MODIFICACIÓN DE PLAN PARCIAL DEL SECTOR SUP-GU-5 DEL PLAN GENERAL MUNICIPAL DE ORDENACIÓN DE SEVILLA, PARA LA MANZANA 07.M3.

Marzo 2006

FICHA DE CONDICIONES PARTICULARES DE EDIFICACIÓN DE LA MANZANA 07.M3 DEL PLAN PARCIAL DEL SECTOR SUP-GU-5 DE SEVILLA

ALINEACIONES Y ALTURAS MÁXIMAS PERMITIDAS EN LA MANZANA:

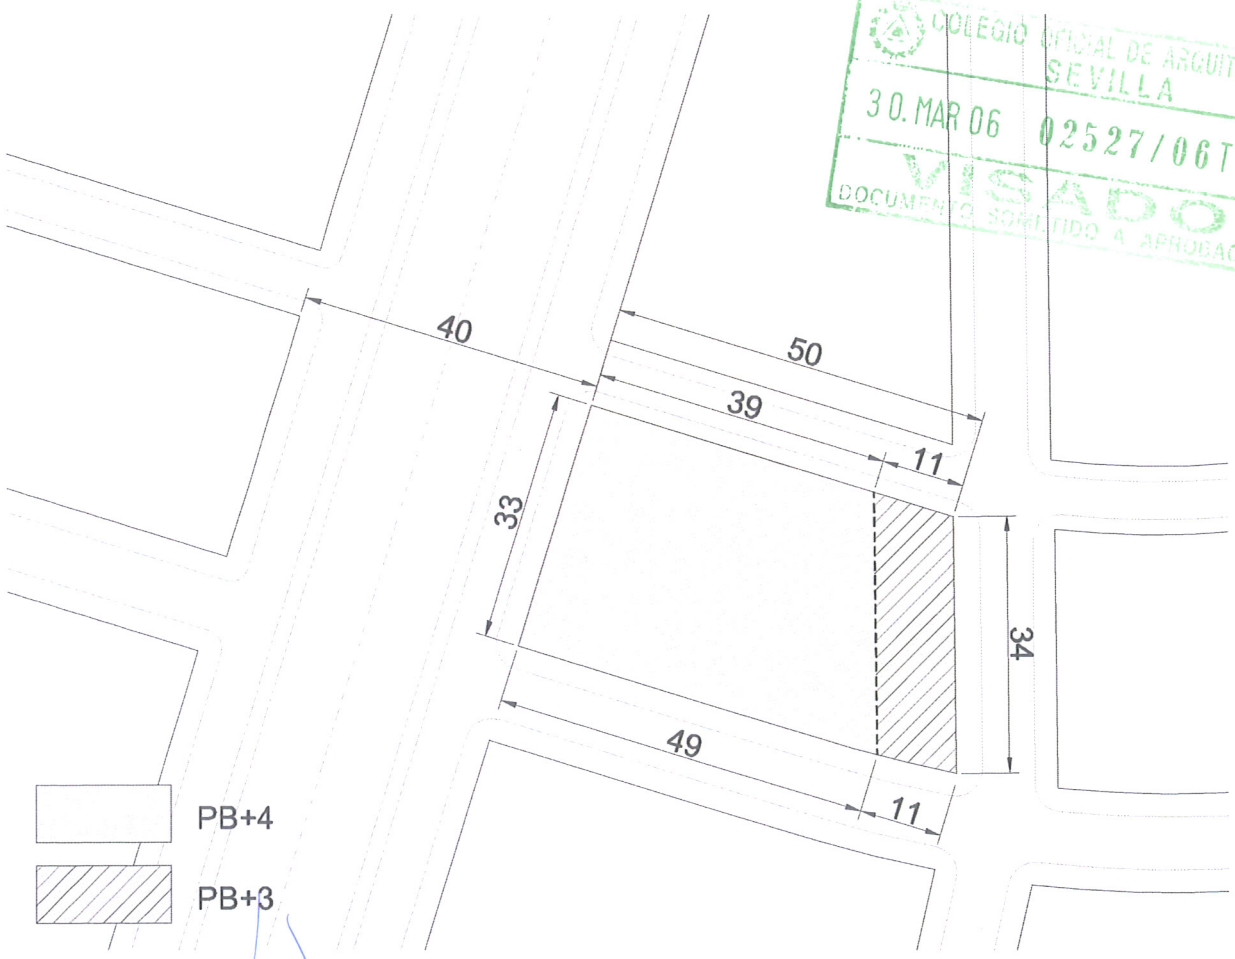
- Señalar la nueva alineación resultante de la ampliación del vial.
- Establecer una altura máxima de PB+4 y PB+3.
- Establecer el resto de condiciones de posición y forma de la edificación en la citada manzana.

La solución adoptada en la propuesta de modificación se limita a: de una parte, plasmar la alineación prevista en el documento de aprobación provisional del nuevo Plan General de Ordenación Urbanística; de otra, a establecer la altura de edificación en PB+4 y PB+3; y finalmente, a determinar las condiciones de parcelación y ocupación de la manzana.

En relación al establecimiento de la altura de edificación en PB+4 y PB+3. Se fija en PB+4 para las calles al este, sur y oeste de la manzana, coincidentes respectivamen-

te con equipamientos, el nuevo vial principal y espacios libres, y se fija en PB+3 para la calle al norte de la manzana, con una sección de 23,0 metros y uso residencial unifamiliar en la alineación opuesta, por lo que las nuevas alturas determinadas respetan la proporción de altura métrica igual al ancho de calle, en los casos en que las alineaciones opuestas están destinadas al uso residencial.

Superficie:	1.815,0 M2 de suelo
Condiciones de parcelación:	Lindero frontal de las parcelas resultantes mayor de 10 metros.
Edificabilidad máxima:	7.192,30 M2 de techo
Nº máximo de plantas s/r:	PB+4 y PB+3
Altura métrica máxima s/r:	16,50 metros para PB+4 y 13,50 metros para PB+3
Uso pormenorizado residencial:	Residencial plurifamiliar
Nº máximo de viviendas:	38 unidades
Ocupación máxima:	En la planta baja y bajo rasante el 100%. En las plantas superiores, una superficie equivalente a la totalidad de la superficie comprendida entre las alineaciones exteriores y una paralela interior distante 10 metros, incrementada en el 50% de la superficie del resto de la parcela.
Otros usos compatibles:	Local comercial
Otras normas de aplicación:	Normas Generales de Plan General 1987 y Ordenanzas del Plan Parcial.
